# ÚZEMNÍ PLÁN MĚSTA BRNA

Textová část Odůvodnění

Kapitola 19 Vyhodnocení připomínek

Souhrn podání SP9 *(bez osobních údajů)*

Výkres se skutečnými hodnotami zatížení území (IPP) lokality Le-4, fotografie zachycující neexistenci klidových prostor pro každodenní rekreaci a relaxaci, prostor pro dětská hřiště a zeleň, přetížení území stavebním objemem, kolapsy v dopravní obslužnosti lokality.

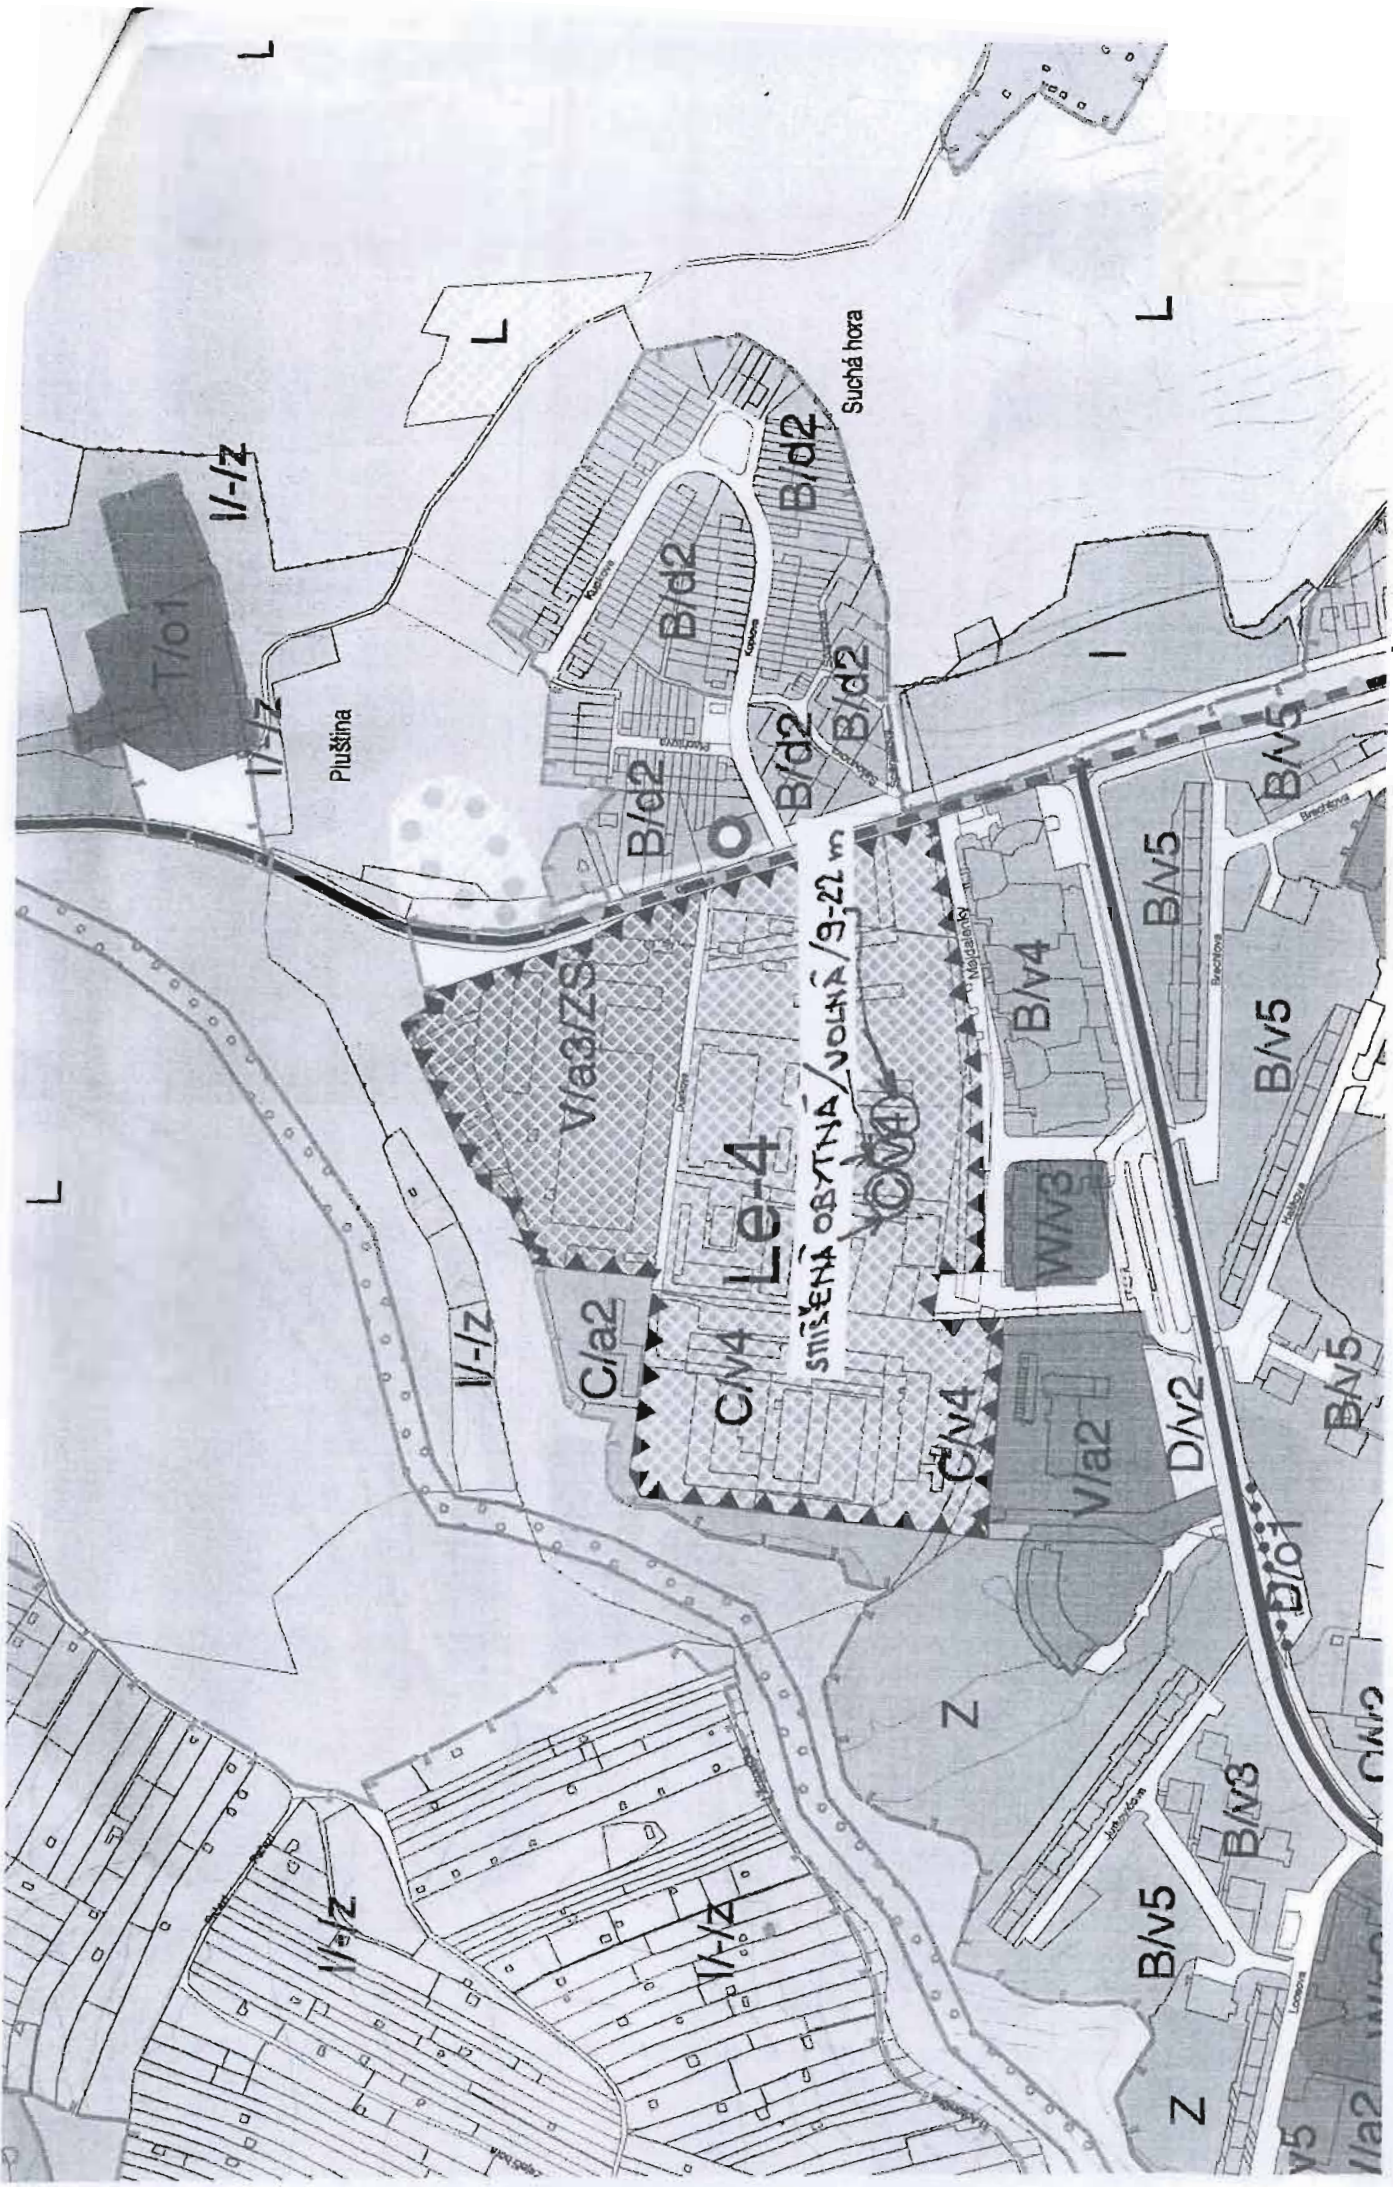
V obytném souboru Nové Majdalenky byly bytové domy umístěny a postaveny **v rozporu se stavebními předpisy i s územně plánovací dokumentací**. Tím došlo až k sedminásobnému přetížení území z důvodu překročení platných limitů využití území stanovených Územním plánem města Brna (v regulativu IPP – index podlažních ploch). Skutečné zatížení území plochou podlažnosti (a tedy i objemem stavební hmoty) dosahuje i hodnoty 4,2. Platný Územní plán města Brna však stanoví pro předmětné území hodnotu IPP pouze ve výši 0,6. K podání je přiložen výkres s výpočtem regulativů IPP ve skutečné výši

**Podatel nesouhlasí se silničním propojením Okružní – Fryčajova** z důvodu neúnosného zatížení části obvodové komunikace Lesné. Stejně tak podatel **nesouhlasí s prodloužením tramvajového spojení na Lesnou** z důvodu nezatěžování lokality hlukem a vibracemi.

# NPP STRÁNSKÁ SKÁLA

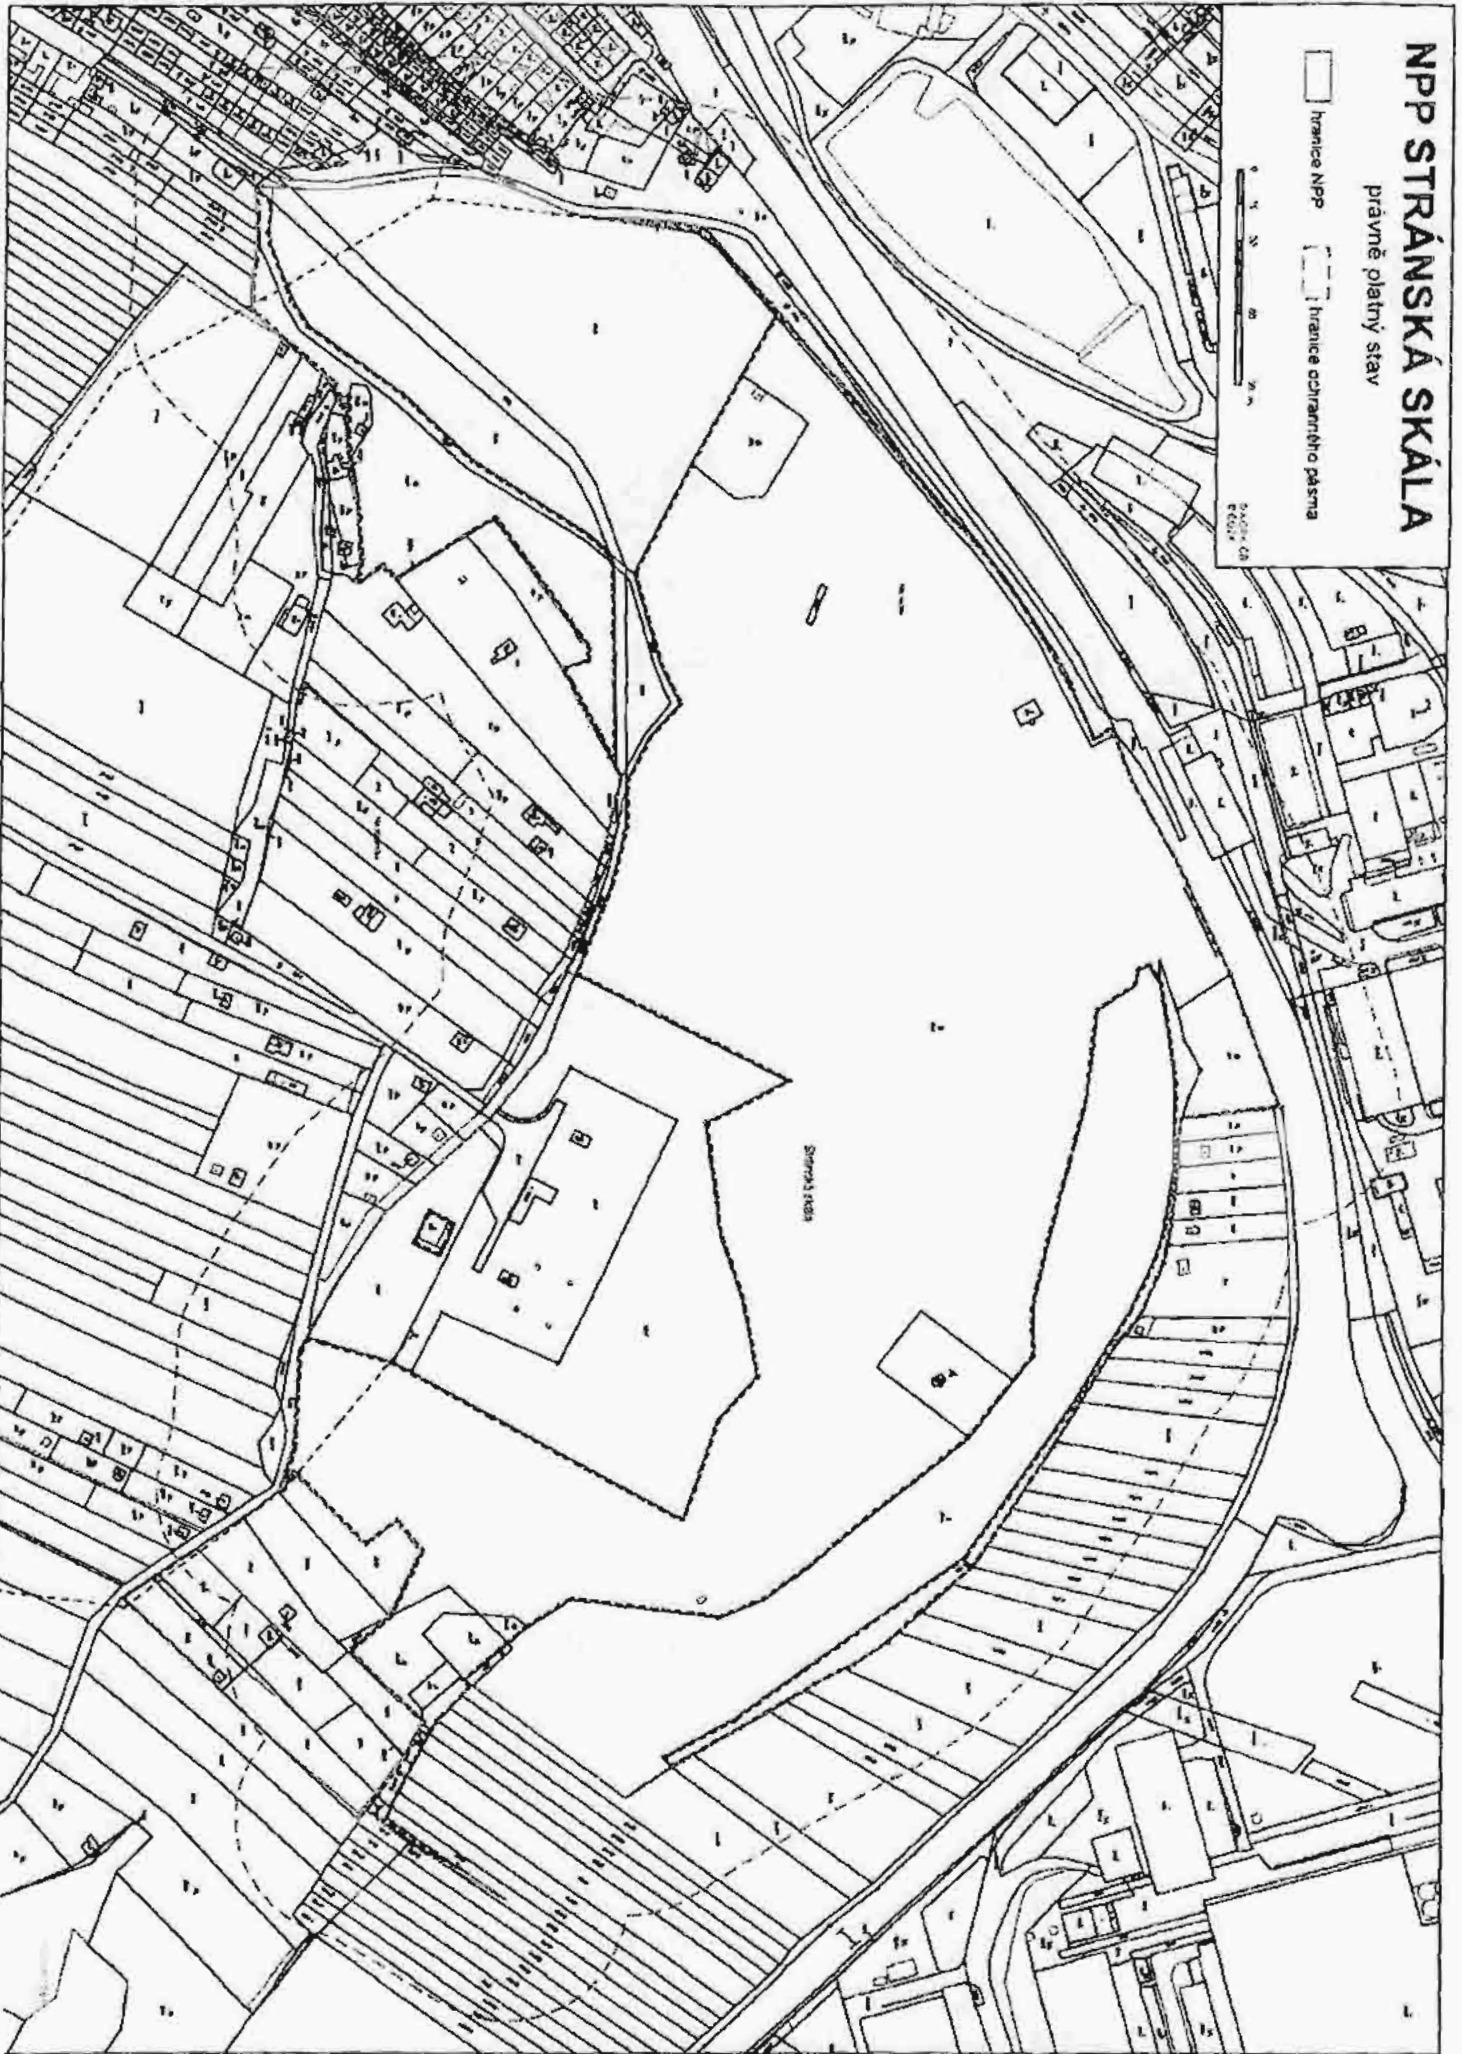
- zakreslení i nových hranic přehlašované NPP a jejího ochranného pásma
- vyřazení plochy NPP a jejího ochranného pásma (dle nového návrhu) ze zastavitelného území uvedeného ve všech 3 variantách výkresu základního členění do území

Přílohy: mapové zákresy s vyznačením stávajícího stavu a návrhu přehlášení NPP Stránská skála a NPP červený kopec

#### 10/4. Lokalita „sídliště Turgeněvova“

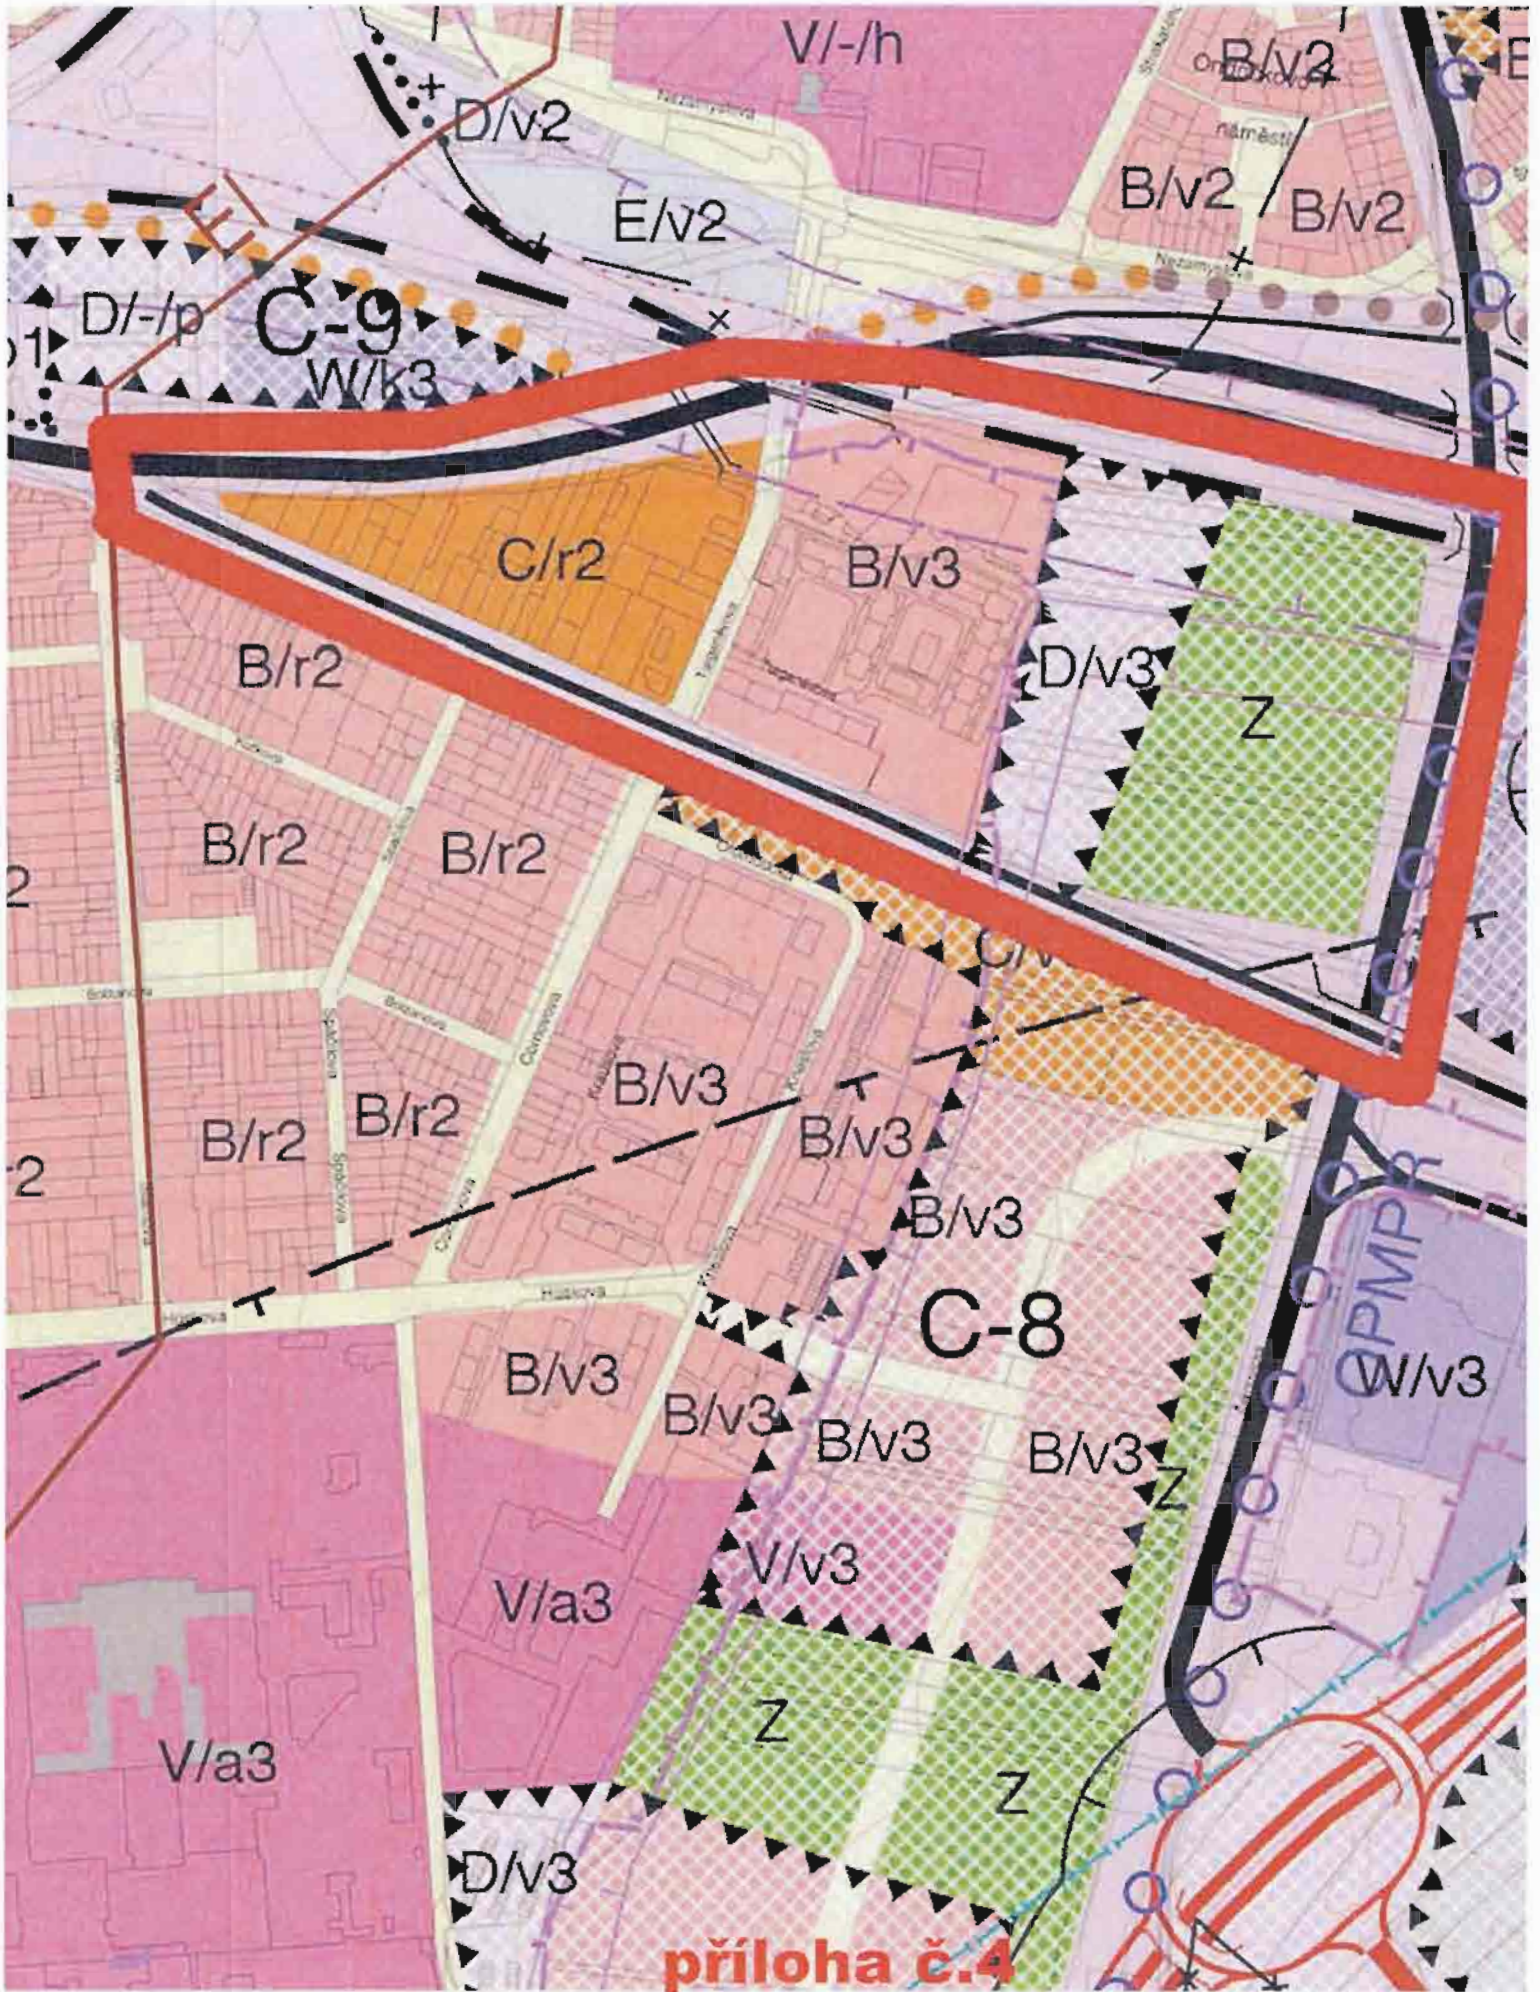
ZMČČ **požaduje** zpracovat variantu I s následujícími úpravami. Plochy „sídliště“ Turgeněvova“ požadujeme změnit z plochy smíšené obytné (C/v3) na plochy bydlení (B/v3). Plochu mezi ulicí Turgeněvova, Olomoucká a Ostravská ponechat na (C/v3). /10/4
